OGGETTO: trasmissione parere n. 1031 CTVA del 7 settembre 2012. **Procedura**
di VIA nuovo invaso sul torrente Sessera per miglioramento
efficienza idrica degli invasi esistenti sui torrenti Ravasanella ed
Ostola, proponente Consorzio di Bonifica Baraggia Biellese e
Vercellese

Parere n. 1031 del 07/09/2012

Progetto	ISTRUTTORIA VIA Nuovo invaso sul torrente Sessera per miglioramento efficienza idrica degli invasi esistenti sui torrenti Ravasanella ed Ostola
Proponente	Consorzio di bonifica della Baraggia Biellese e Vercellese

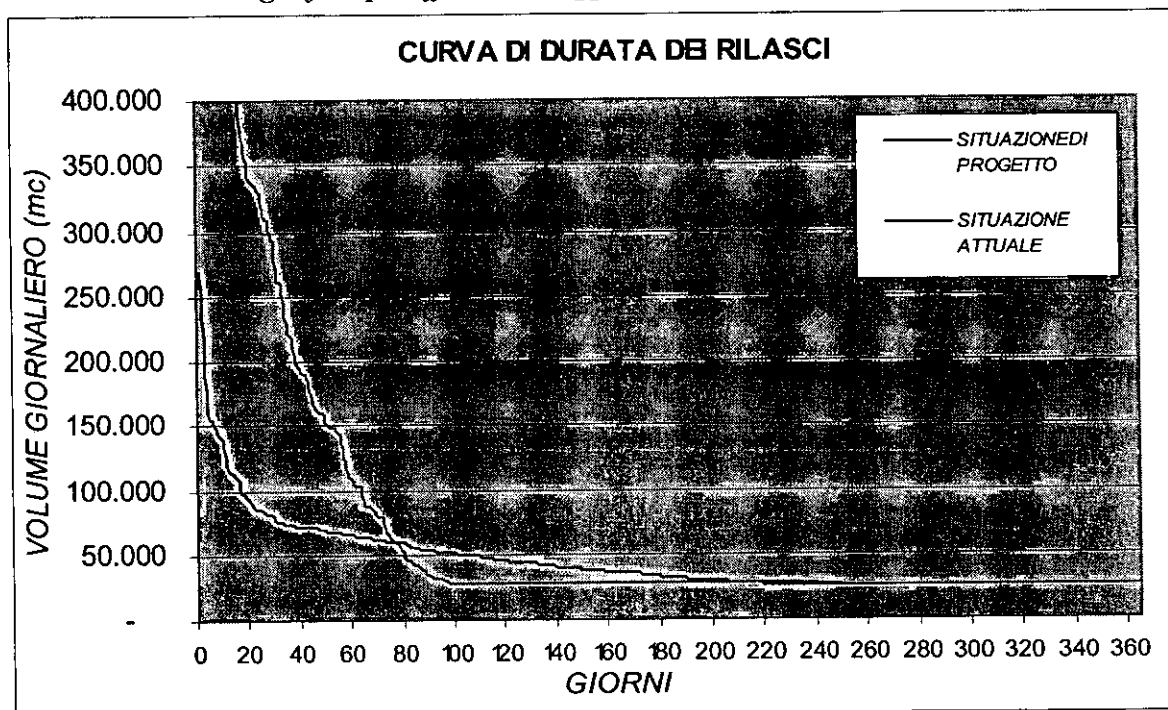
Come desumibile dalla curva di durata dei rilasci (DMV) nell’anno medio, riportata nella figura seguente, la situazione divisata appare migliorativa rispetto alla situazione attuale (condizione senza intervento) per quanto attiene l’entità dei deflussi in alveo previsti pari all’attualità per (DMV 312 l/s) per 155 giorni all’anno, superiore, fino al doppio, per 135 giorni all’anno ed inferiore solamente allorché la portata rilasciata è superiore a 750 l/s (in relazione al contenimento degli sfiori per effetto dei maggiori invasi)
